Landssamtök hjólreiðamanna

Skipulagsgátt mál 2024/583
Skipulagsgátt mál 2024/935

Umsögn um:

Göngu- og hjólastígar um Kópavogsháls
Kópavogstún - breytt deiliskipulagsmörk

Mynd 1: Tillaga að færslu stígs í vestur til að laga stígamót við undirgöng (gular örvar). Svæði A verði stækkað til að hjólandi úr undirgöngum komist á jafnsléttu til að fá stígsýn áður en haldið er um stígamót, beygt eða haldið áfram.

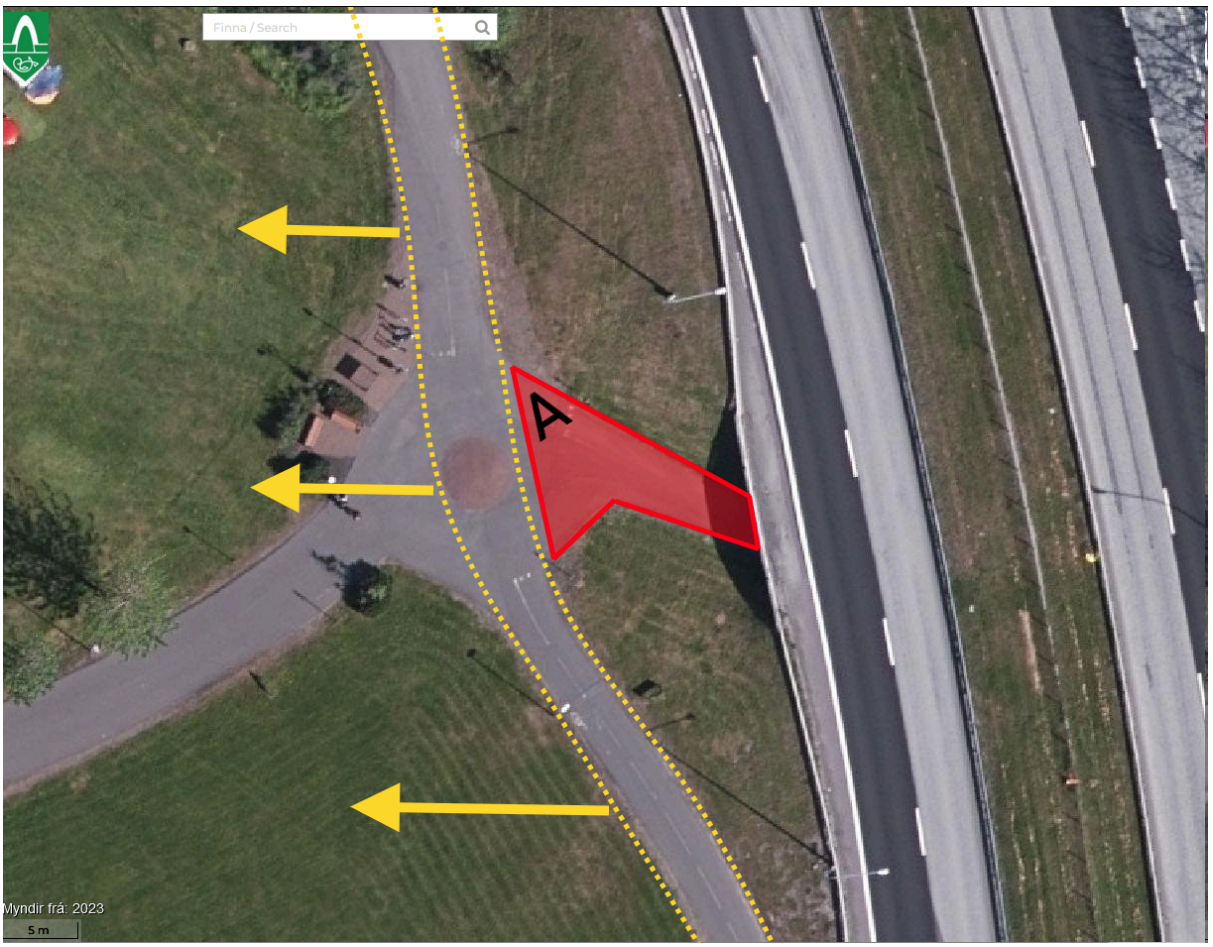
(2) LHM telur betra væri að að hnika neðsta hluta stígsins í vestur frá stígamótum við Kópavogstún fram yfir stígamótin neðst við undirgöng í botni Kópavogs til að skapa öruggari stígamót og draga úr sveigjum á stíg á vandasömum stað neðst í brekkunni við Kópavogstún (mynd 1).

Pláss þarf að vera fyrir umferð upp úr undirgöngum að komast upp á jafnsléttu til að fá almennilega stígsýn í allar áttir á stígamótum áður beygt er eða haldið áfram; ekki má gera ráð fyrir að hjólreiðafólk þurfi að stoppa og svo taka aftur af stað úr brekkunni úr undirgöngunum.

Þá ætti að hafa í huga að fullbúnir stofnstígar úr austurhluta Kópavogs meðfram Fífuhvammsvegi og úr Kópavogsdal munu í framtíðinni eiga leið um þessi undirgöng og stígar út á Kársnes og til Garðarbæjar munu tengjast þarna og því þarf að byggja til framtíðar mjög vönduð stígamót þarna.
